COMUNE DI VANZAGO

Vanzago, 11 giugno 2021

Valutazione di Impatto Ambientale del progetto definitivo del potenziamento della linea RFI Rho-Arona nella tratta Rho-Gallarate. Quadruplicamento Rho-Parabiago e Raccordo Y - Revisione parere CTVA n. 1509/2014

Valutazione di Impatto Ambientale del progetto definitivo del potenziamento della linea RFI Rho-Arona nella tratta Rho-Gallarate. Quadruplicamento Rho-Parabiago e Raccordo Y - Revisione parere CTVA n. 1509/2014
OSSERVAZIONI DEL COMUNE DI VANZAGO

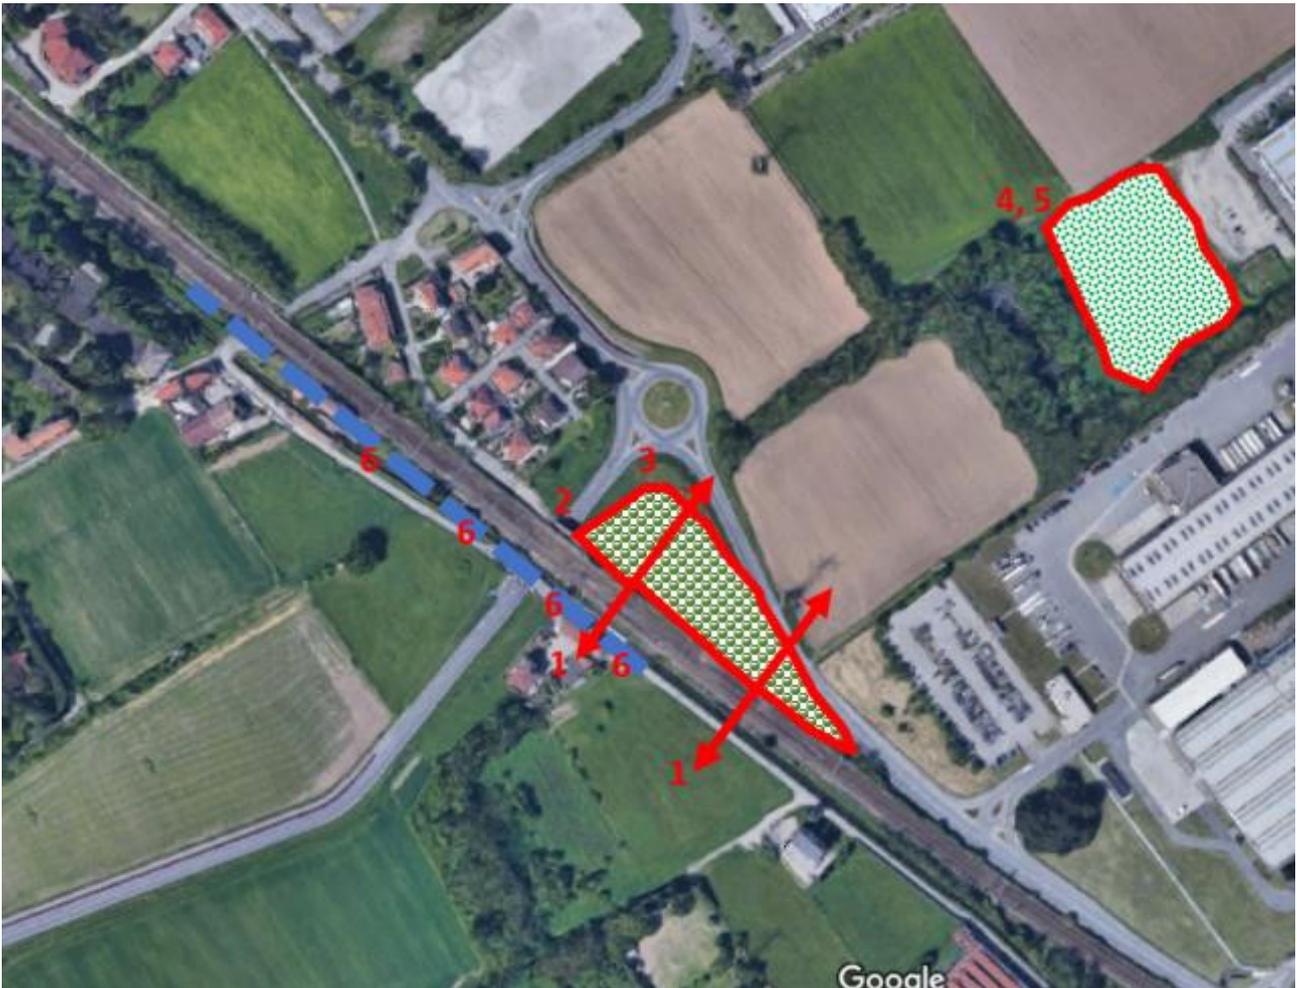
Andando più in dettaglio e concentrandosi su tale corridoio della RER che viene tagliato in due dalla ferrovia, è bene andare a considerare questi interventi:

- 1 – creazione di uno o più ecodotti per la fauna nel varco n. 8, come peraltro già richiesto da vari enti sin dal 2003;

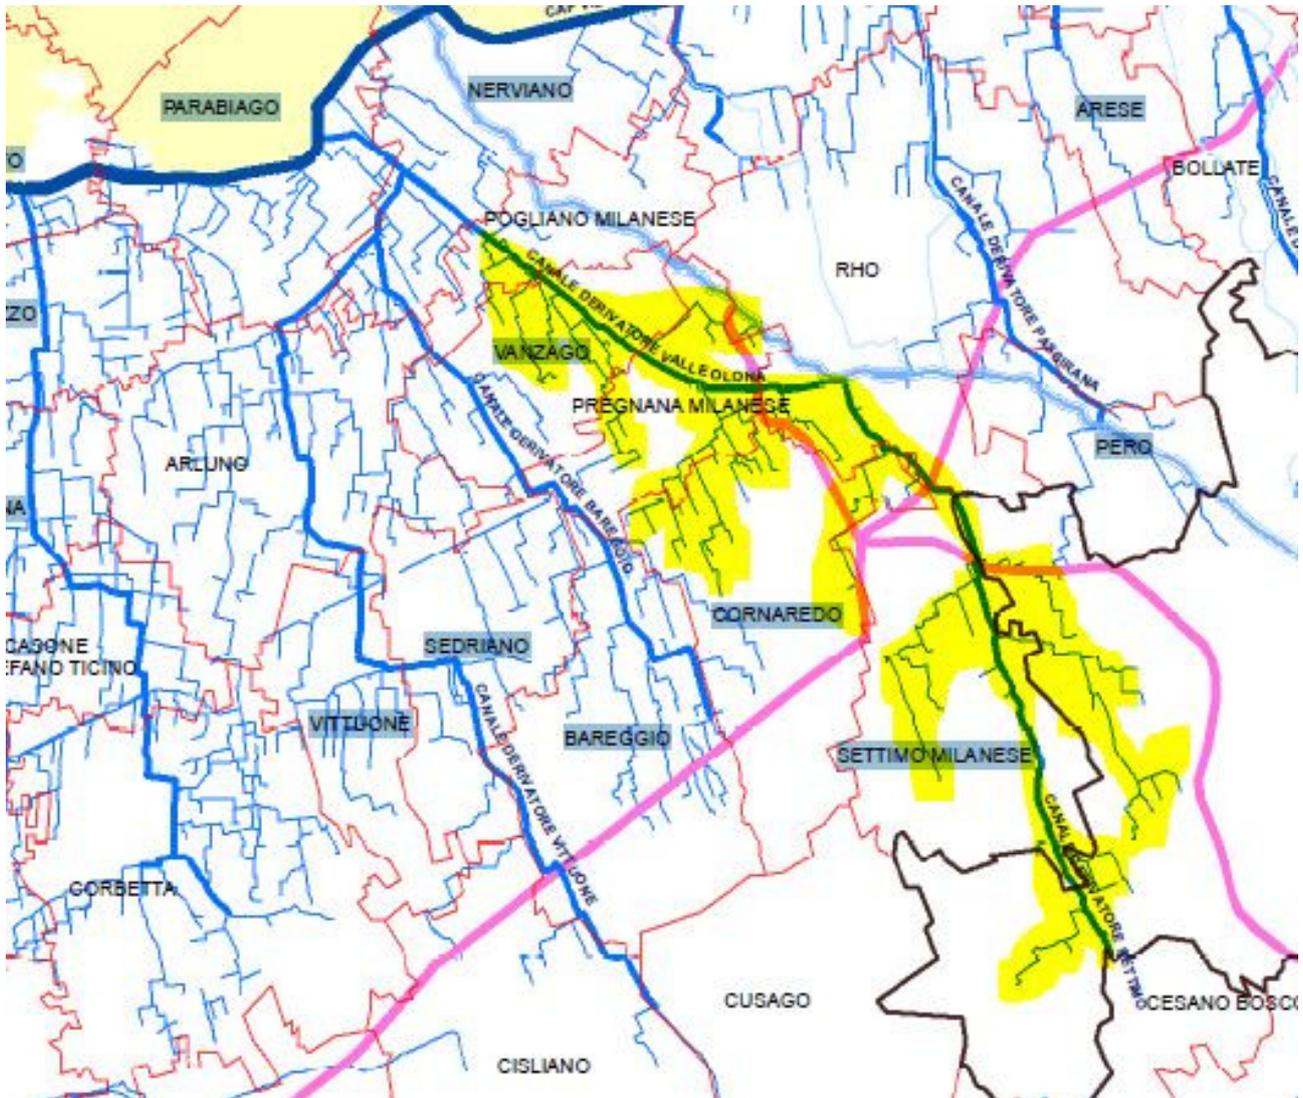
cui il progetto ferroviario presentato presenta gravi interferenze non risolte, in particolare con il Canale Secondario "Derivatore Valle Olona".

In primo luogo, per le modifiche sostanziali introdotte al Secondario **non è stata fornita alcuna evidenza circa la compatibilità degli impatti con il funzionamento del canale post-operam e con la reale possibilità di garantire la manutenzione e la gestione del canale nel corso degli anni a venire.** Non si può solo utilizzare un modello numerico, seppur pregiato, delle prestazioni idrauliche per garantire il rispetto di tutta la normativa e dell'efficacia dell'opera in fase di esercizio e per la sua manutenzione. Ad esempio, in diversi punti, sono previste opere di fondazioni a ridosso delle fasce di rispetto del canale che, non solo non è ammissibile, ma rischia anche di comprometterne la funzionalità, oppure le fasce di rispetto necessarie per la manutenzione non sempre sono indicate sulle tavole (e non sono comprese ovviamente nel modello numerico usato per le simulazioni). **Gli altri interventi**, specialmente quelli in Vanzago, comprendono tombinate, muri di sostegno, palancole, e passaggi a ridosso delle pareti o box interrati, **devono essere oggetto di analisi dettagliata da parte del Consorzio Villoresi e dei vari portatori di interessi per poterne analizzare la fattibilità PRIMA DEL TERMINE DELLA PROCEDURA DI PROGETTAZIONE DEFINITIVA.** Si ricorda che la normativa vigente prevede che proprio all'interno della Progettazione Definitiva siano risolte le interferenze.

INTERFERENZE CON IL CANALE VILLORESI E CON I CONDOMINI DI VIA MADRE TERESA DI CALCUTTA N.1/3 E DI VIA VALLE TICINO N.36 [IN17]

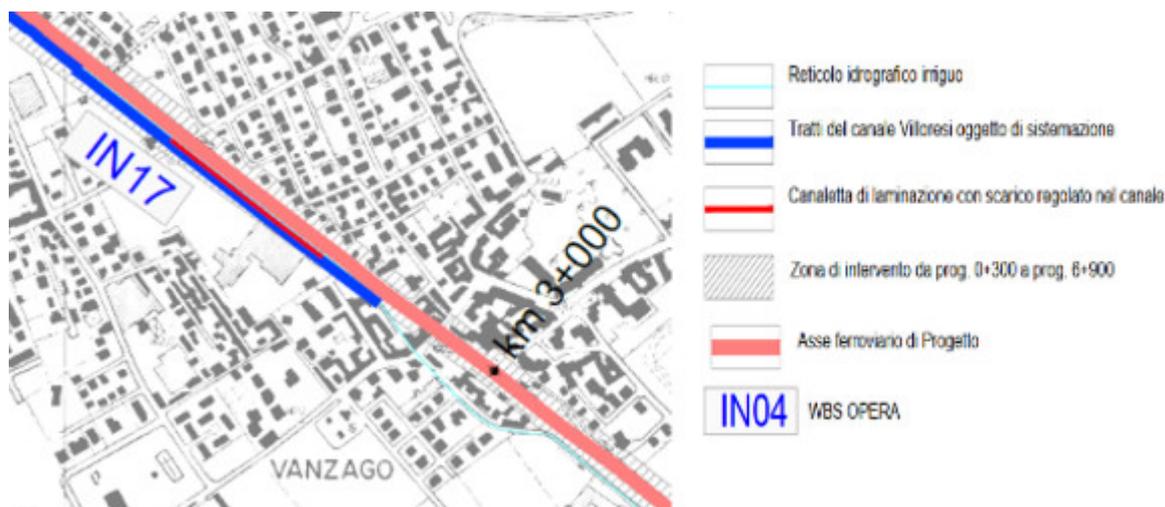
Nel PD2020 si prevede l'intervento di **spostamento del Derivatore del Canale Villoresi** che corre in affiancamento alla linea ferroviaria nel tratto di Vanzago per lasciare posto ai binari. Tale intervento è indicato con la sigla IN17 e si sviluppa tra le progressive pk 3 + 184 e pk 3 + 902.

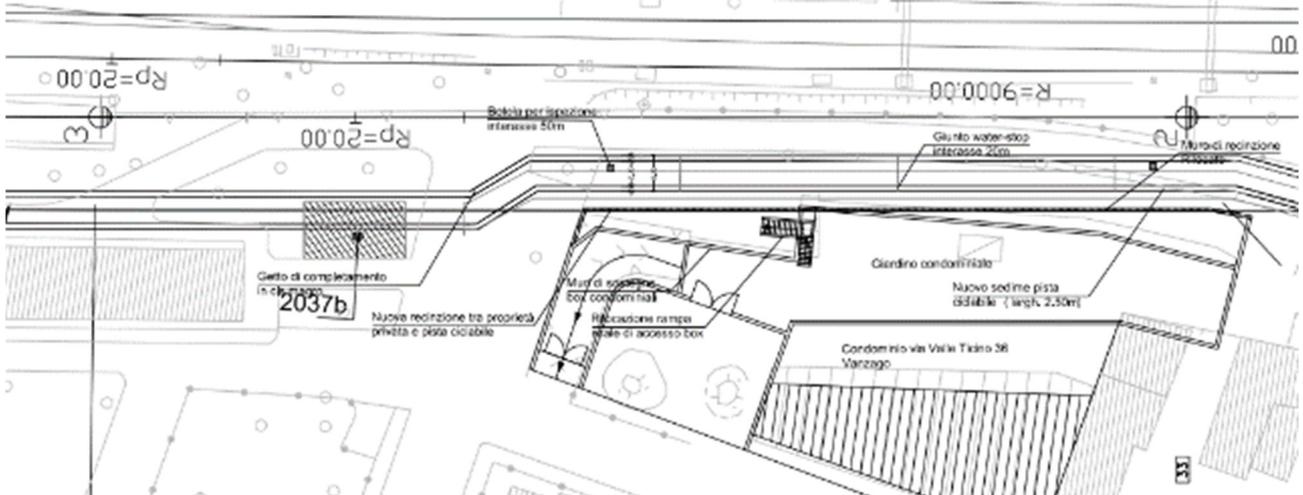
Si osserva che nulla si evince dal PD2020 di come si intende lavorare per la **posa in opera** di queste **palancole** e si chiede, in sede di Conferenza di Servizi, di **sviluppare nel dettaglio questo particolare intervento**, che risulta, a giudizio dell'Amministrazione comunale, altamente **invasivo** e non realizzabile secondo la documentazione presentata.

La posa in opera di tali manufatti, infatti, avviene solitamente per infissione nel terreno della prima palancole (solitamente agevolata con uno scavo preliminare laddove possibile), partendo da un estremo del palancoleto, inserendo poi il gargame della seconda palancole in quello già posto in opera, e così via. Per fare tale operazione, vi sono vari metodi, tra cui vibroinfessori o con sistemi di infissione a pressione (solitamente idraulica). Il primo metodo appare scarsamente applicabile in tale contesto per via non solo del rumore emesso ma, soprattutto, delle vibrazioni che andrebbero sicuramente a compromettere le fondazioni dei condomini in oggetto e la tenuta statica degli stessi. Il secondo metodo, invece, solitamente utilizzato in contesti delicati, obbliga però a prevedere un accesso del macchinario e del suo braccio meccanico in un contesto, appunto, estremamente di dimensioni estremamente limitate.

Elaborato MDL132D26BZIN1700003A del DVD3, cartella 35.10.05 – Interferenze idrauliche IN17 (rev. ottobre 2017)

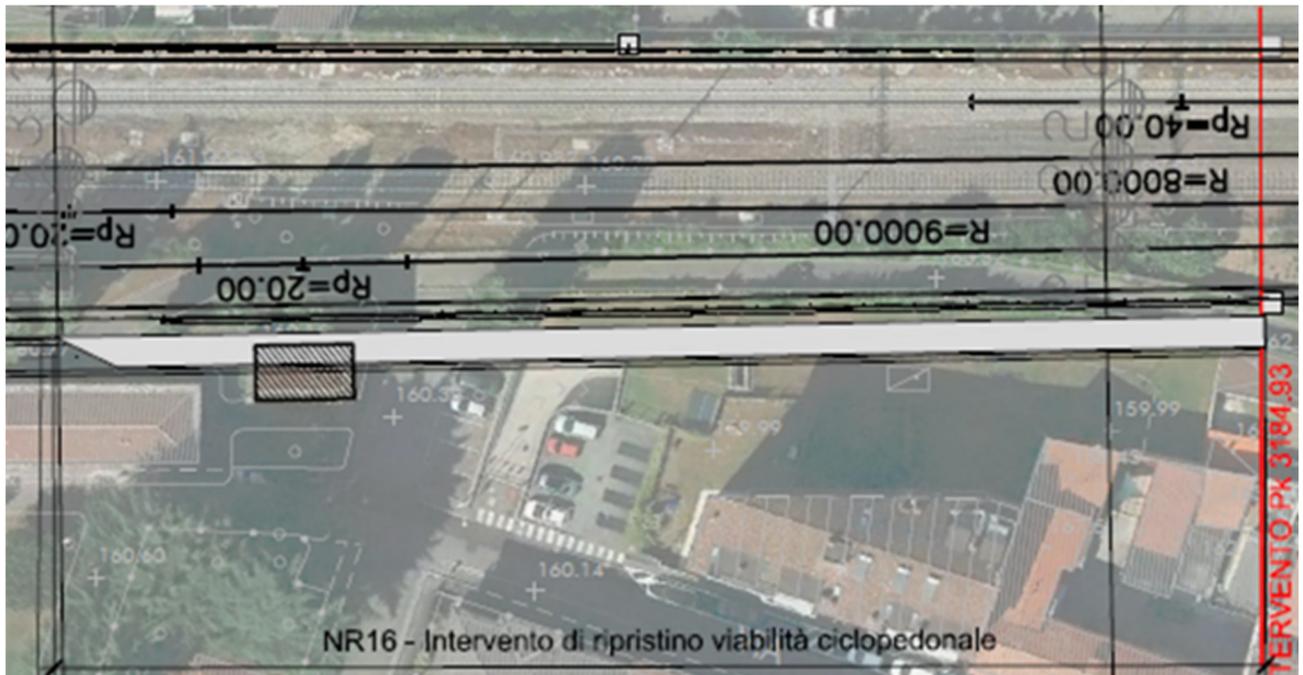
dell'intervento IN17, a meno di espropriare gli interi condomini con grave nocumento per circa 200 famiglie.

Se il Proponente riuscisse a dimostrare la **fattibilità tecnica di tale risoluzione dell'interferenza idraulica senza creare ulteriori danni all'abitato** e gravi ripercussioni sui cittadini, si chiede inoltre di specificare nel dettaglio dove si intendono fare passare le suddette palancole, i manufatti per lo spostamento del Villosesi e i mezzi necessari alla realizzazione degli scavi e della posa in opera dei manufatti stessi.

Sezione della linea ferroviaria in zona via Cantoniera – con la X rossa è indicato il Canale Villoresi non più necessario

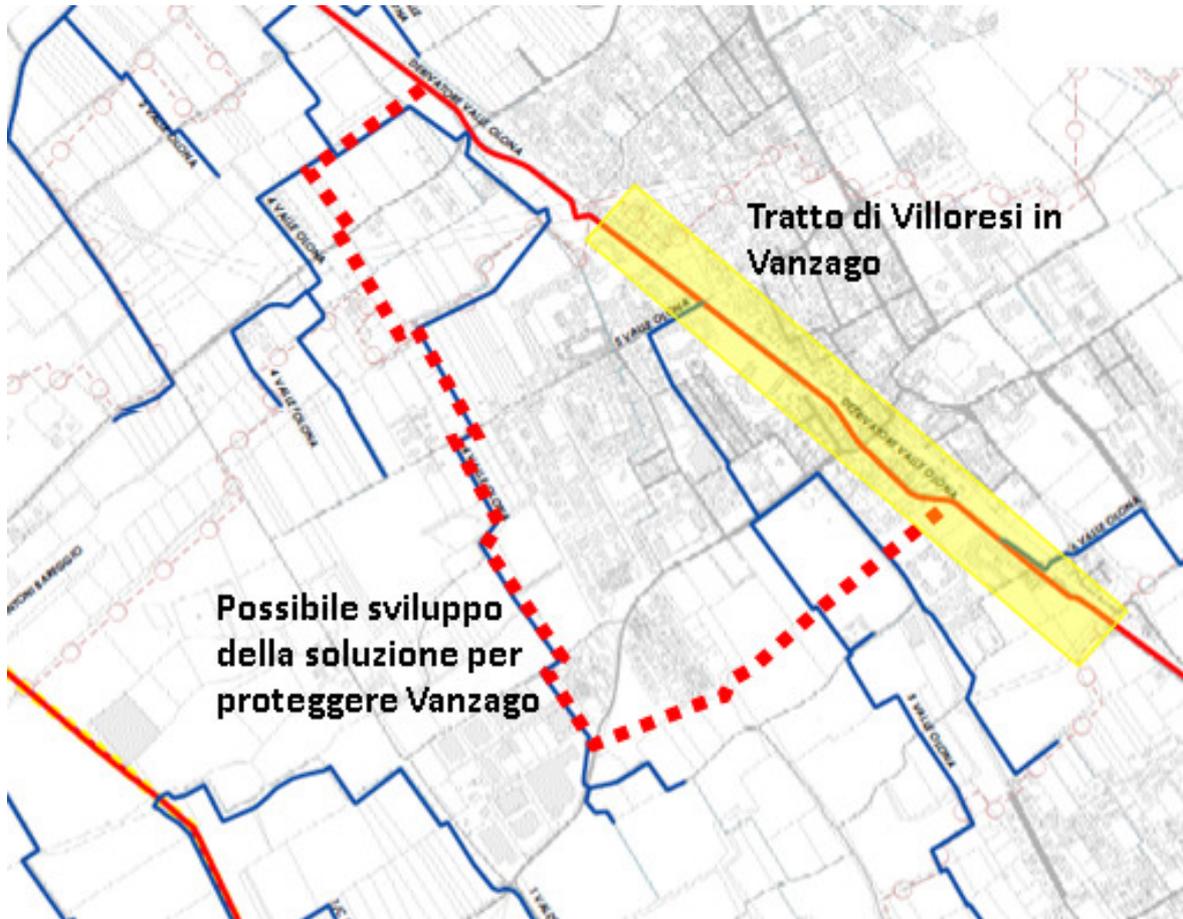
- lo spostamento del Villoresi nella campagna di Vanzago, consente a RFI di recuperare l'area dove attualmente è localizzato il canale per un tratto di circa 1.500 metri; tale spazio può essere utilizzato per realizzare una o più vasche interrate di recupero delle acque di piattaforma e, addirittura, tali acque possono poi essere scaricate con una bocca tarata nel canale Villoresi all'altezza di via Assisi e, comunque, è possibile riqualificare tutta l'area sovrastante il canale ricucendo il territorio e riducendo oltremodo l'impatto e la spesa complessiva dell'intervento (attualmente IN17).

Scheda di inquadramento urbanistico per l'area di cantiere AS01 in Vanzago

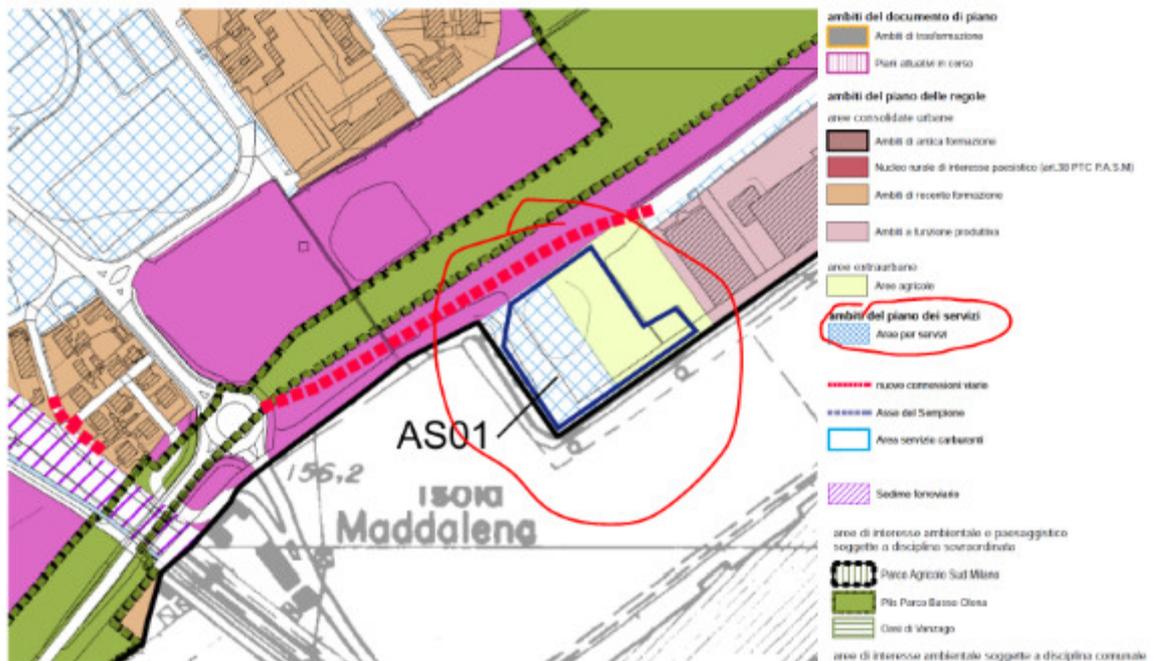
- la **ricollocazione dell'area AS01** avvenga in **Comune di Pregnana Milanese**, prioritariamente sull'area, di oltre 15mila mq (pertanto dimensionalmente adeguata) indicata con il numero 1 nelle figure seguenti, posta in corrispondenza di un vecchio cavalcavia sulla ferrovia, ormai demolito, in una zona industriale e priva di abitazioni, adiacente alla ferrovia stessa; in subordine viene proposta l'area indicata con il numero 2, già inserita nelle trasformazioni di cui al Piano degli espropri del Comune di Pregnana.

Percorso proposto per accedere al cantiere della stazione da via Vittorio Veneto

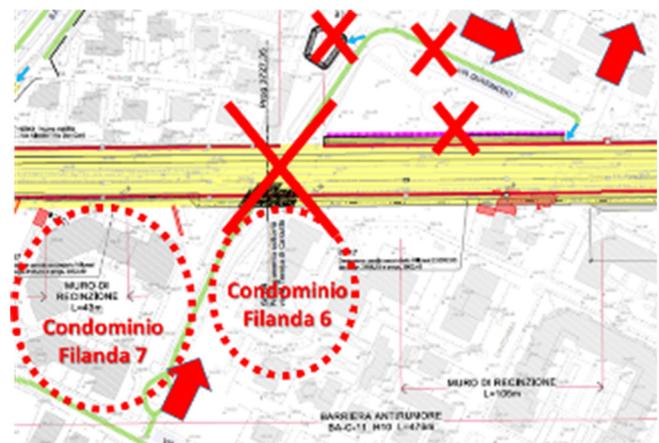
- studiare una diversa soluzione che possa minimizzare i disagi della popolazione attraverso **l'anticipazione dei lavori di demolizione dei vecchi fabbricati di stazione e la contestuale realizzazione del nuovo tratto stradale di collegamento con la via Vittorio Veneto**; nella realizzazione di questo intervento dovrà essere sempre garantita la continuità agli accessi alla stazione, alle abitazioni e alle attività commerciali presenti; si fa presente che già ora è previsto un **accesso all'area del sedime ferroviario attraverso il fondo cieco di via Vittorio Veneto** dove esiste un accesso dedicato che conduce all'attuale stazione ferroviaria e che è previsto nell'elenco degli espropri.

Accesso della pista ciclopedonale e innesto su via P. Ferrario verso il sottopasso di via Gattinoni

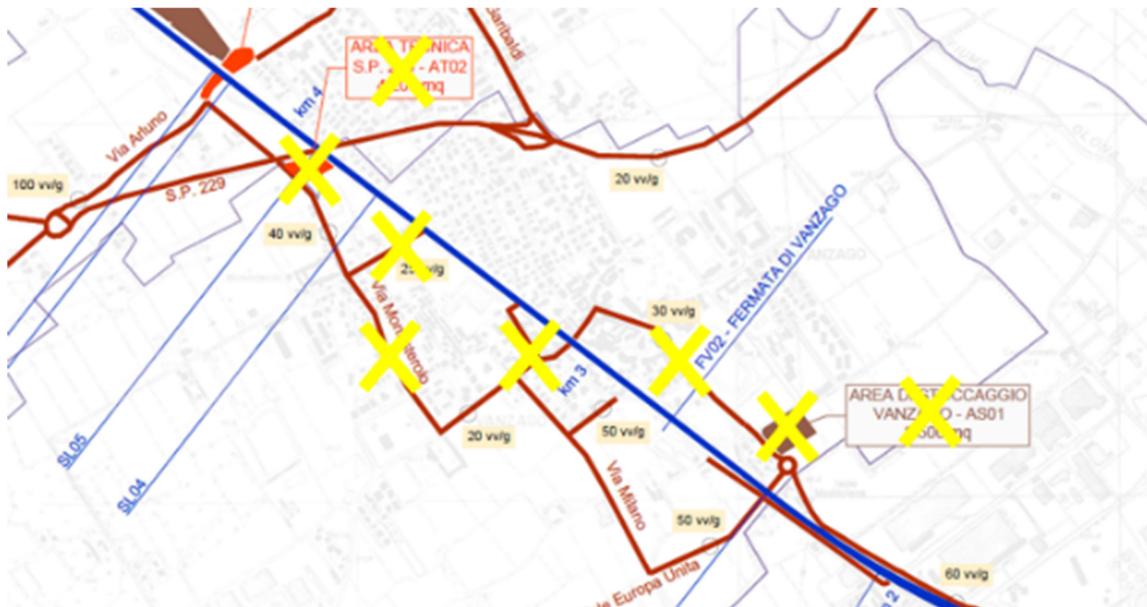
In aggiunta a tali problematiche, si osserva che, per raggiungere tale area, i mezzi d'opera dovrebbero risalire, da via Milano, la via P. Ferrario, passando in un contesto fortemente antropizzato con la presenza di numerose attività commerciali per poi giungere allo stop all'uscita del sottopasso di via Gattinoni a senso unico. Questo elemento fa comprendere come non sia possibile garantire la sicurezza di questa soluzione viaria che, quindi, deve essere necessariamente esclusa dalla cantierizzazione della rivisitazione dal PD2020.

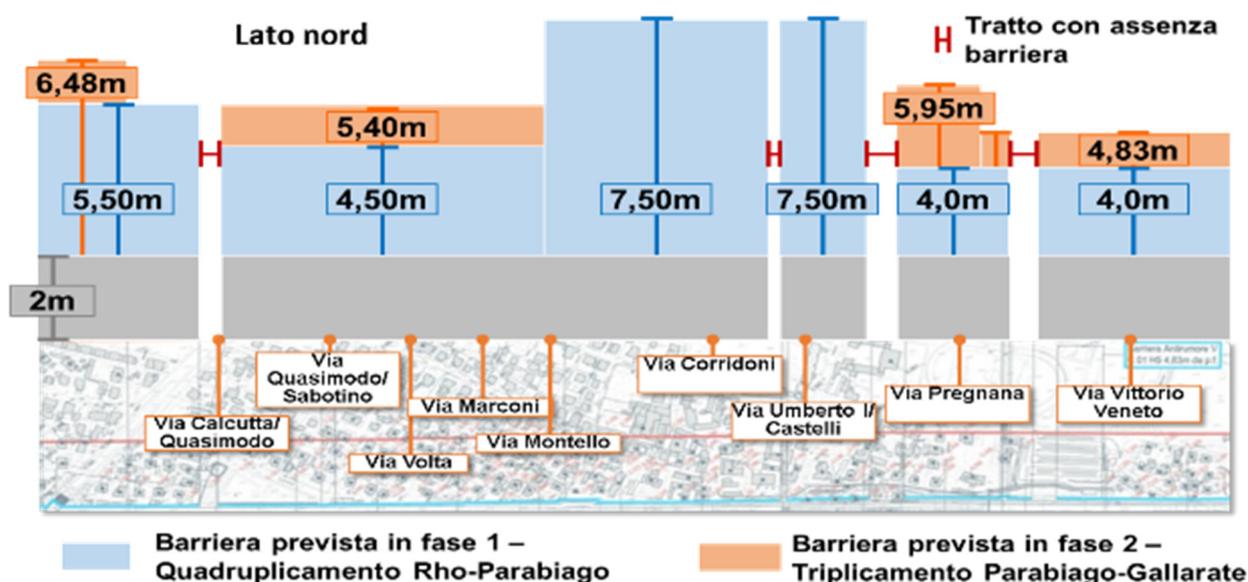
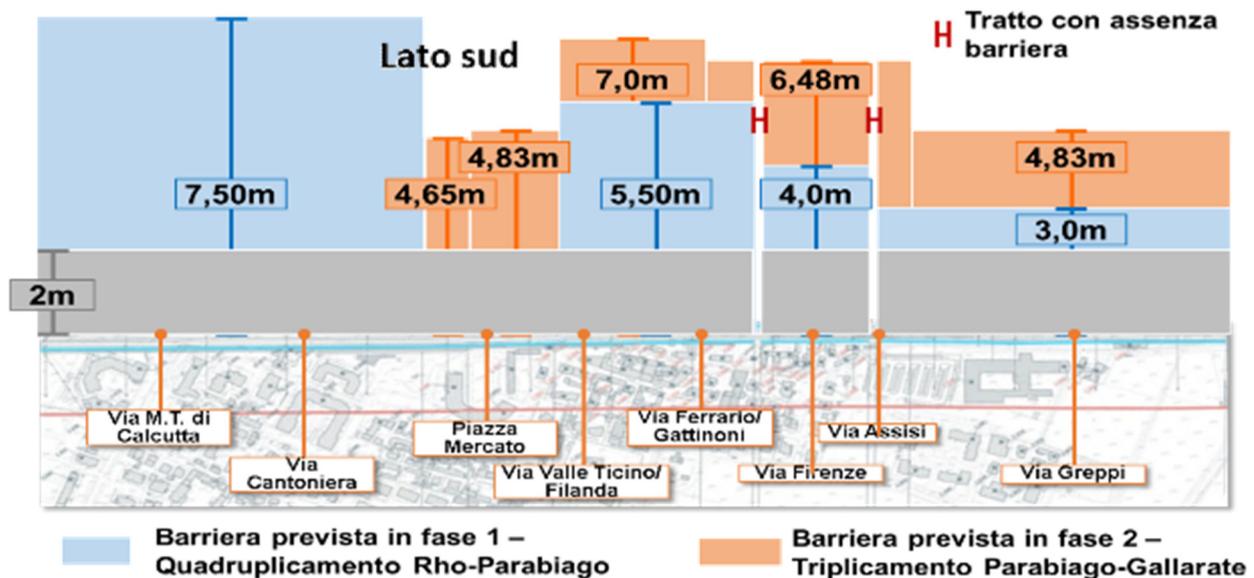
3 – In aggiunta a tali studi, e nel caso in cui non vi sia la volontà di ridurre tali barriere antirumore, il Comune di Vanzago osserva che la posa di barriere antirumore in due momenti differenti sia la cosa peggiore che possa capitare: oltre alla devastazione subita nella realizzazione del quadruplicamento Rho-Parabiago, si dovranno subire ulteriori disagi quando, con il triplicamento Parabiago-Gallarate, occorrerà rialzare le barriere per far fronte al maggior numero di treni previsti.

A tal proposito, si chiede di operare, dopo l'ottimizzazione richiesta in precedenza per eliminare o abbassare le barriere antirumore, per prescrivere che **le barriere antirumore posate nello "scenario minimo" non vengano poi modificate o innalzate nella fase dello scenario "a regime"** e, invece, si intervenga direttamente sui recettori, minimizzando disagi per la popolazione e riducendo i costi complessivi di intervento.
